Tulju maaüksuse detailplaneeringu kooskõlastamata jätmine

Olete taotlenud Transpordiametilt kooskõlastust Harju maakonna Lääne-Harju valla Valkse küla Tulju maaüksuse detailplaneeringule (katastritunnus 29501:007:1708, edaspidi *planeering*).

Võttes aluseks ehitusseadustiku (edaspidi *EhS*) § 70 lg 2, lg 3, § 72 lg 1, lg 2, § 99 lg 3 ja planeerimiseseaduse (edaspidi *PlanS*) § 126 lg 1 p 4, p 7 ning kliimaministri 27.11.2023 [määruse nr 71](#) „Tee projekteerimise normid“ (edaspidi *normid*), **jätame** Evox OÜ töö nr EX110522 „Lääne-Harju vallas, Valkse külas tulju maaüksuse detailplaneering“ **kooskõlastamata** järgmiste puuduste ja vastuolude tõttu.

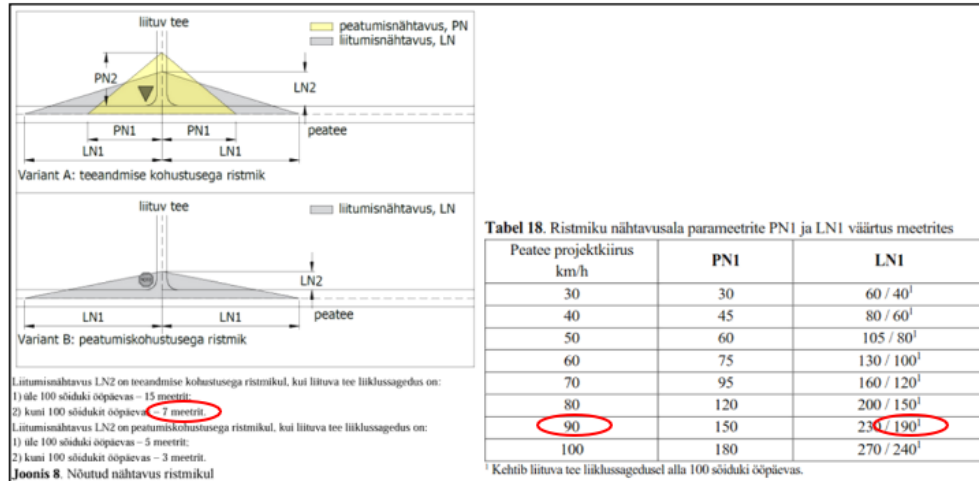
1. Oleme 08.02.2023 kirja nr 7.2-2/23/1009-2 p 1 esitanud nõude, et *piirkonna liikluskorraldusliku lahenduse välja selgitamiseks on sobilik ja vajalik haarata planeeringu koosseisu Joosti mets 5 (29501:007:0548, maatulundusmaa) ja Saariku (29501:007:0620, maatulundusmaa) kinnistud ning käsitleda piirkonna teede võrgustiku kujunemist terviklikult.*

Planeeringu seletuskirja p 6.6 „Tänavate maa-alad ja liikluskorraldus“ täiendada ja lisada nimetatud nõue. Planeeringu põhijoonist koos tehnovõrkudega (sh kitsendused) korrigeerida ja näidata ära terviklik liikluskorralduslik lahendus st, et juurdepääsu võimalused tuleb tagada ka külgnevatele Joosti mets 5 (29501:007:0548, maatulundusmaa) ja Saariku (29501:007:0620, maatulundusmaa) kinnistutele.

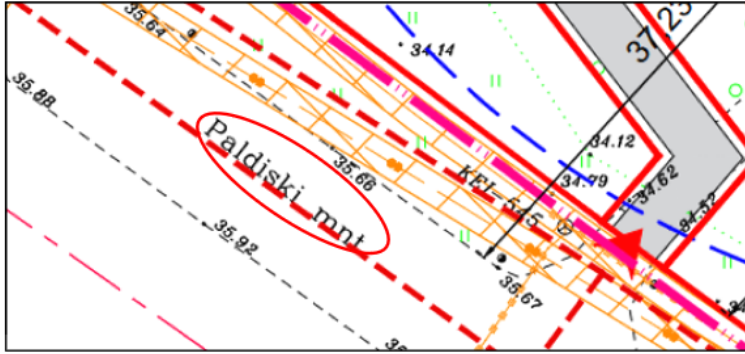
4. Planeeringu seletuskirja p 7.5 „Elektrivarustus“ on öeldud, et *Planeeritavate objektide elektrivarustuseks on ette nähtud elamukrundi piirile 0,4kV liitumiskilp. Elektritoide liitumiskilbist objektini näha ette maakaabliga.*

Planeeringu põhijoonisel koos tehnoõrkudega on ebapiisavalt käsitletud kavandatavat elektrivarustust. Elektrivarustuse osa tuleb täpsustada. Lisada planeeringu põhijoonisele planeeritud elektrivarustuse liitumispunkt koos vastav viitega ja selgitusega tingmärkide loetellu.
